**Demande d'Autorisation
Environnementale Unique Pour
Nouvelle Unité de Valorisation
Énergétique (UVE)**

**Compléments d'information en réponse à l'Avis de la
MRAE Nouvelle-Aquitaine**

Réponses aux demandes de compléments de la MRAE Nouvelle Aquitaine sur le projet de nouvelle unité de valorisation énergétique situé à LIMOGES (87)

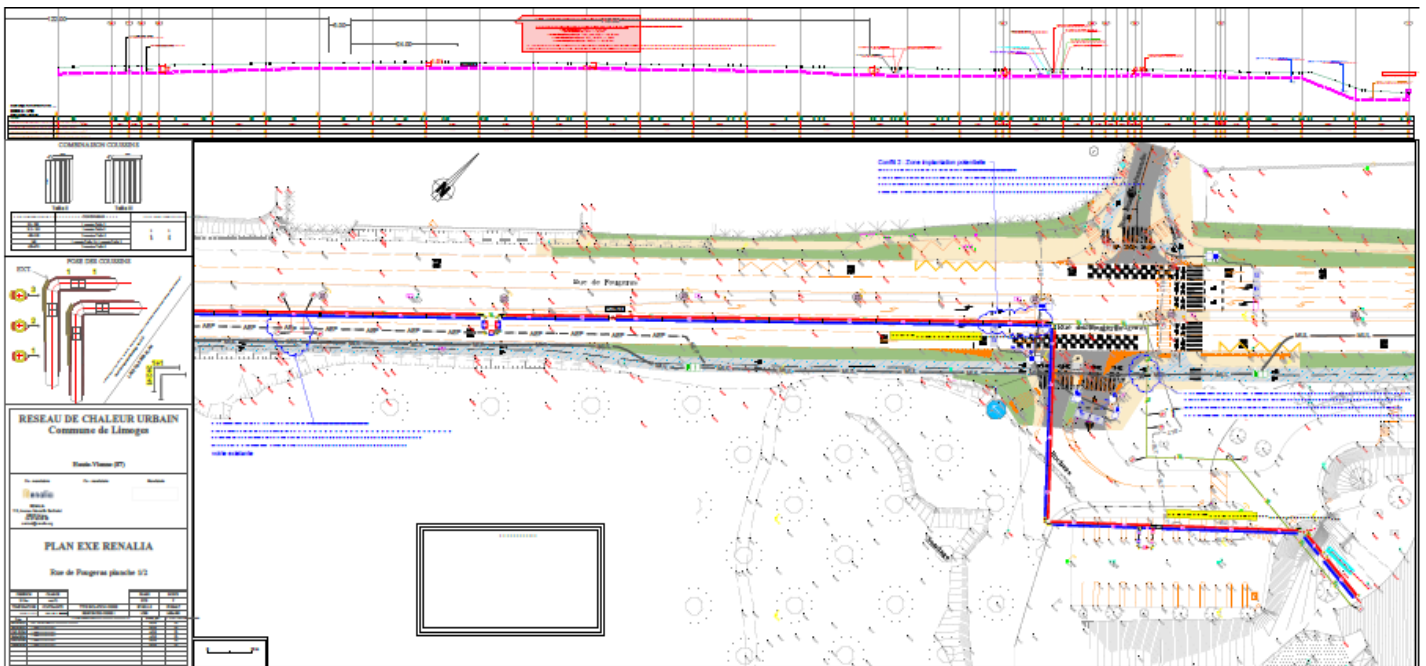
Recommandation 11 : *La MRAe recommande de préciser dans quelle mesure la nouvelle UVE concernera les nouveaux réseaux de chaleur en construction, le plan précédent ne présentant pas de connexion entre ces derniers.*

Concernant la connexion de la nouvelle UVE avec ces 3 nouveaux réseaux (qui n'est pas détaillée sur la carte nationale des réseaux de chaleur de France Chaleur Urbaine, celle-ci étant antérieure à la réalisation de ces travaux), celle-ci est bien prévue :

- pour les réseaux sur la nouvelle UVE, la réalisation des tranchées est planifiée en juin 2028 et la mise en place des réseaux en juillet 2028.
- Le raccordement du réseau Centre-Ville pourra se faire à l'issue des travaux précédents, puisque les vannes d'isolement ont été installées en juin 2026.
- Le raccordement du réseau de Beaubreuil est en cours d'étude de détail.
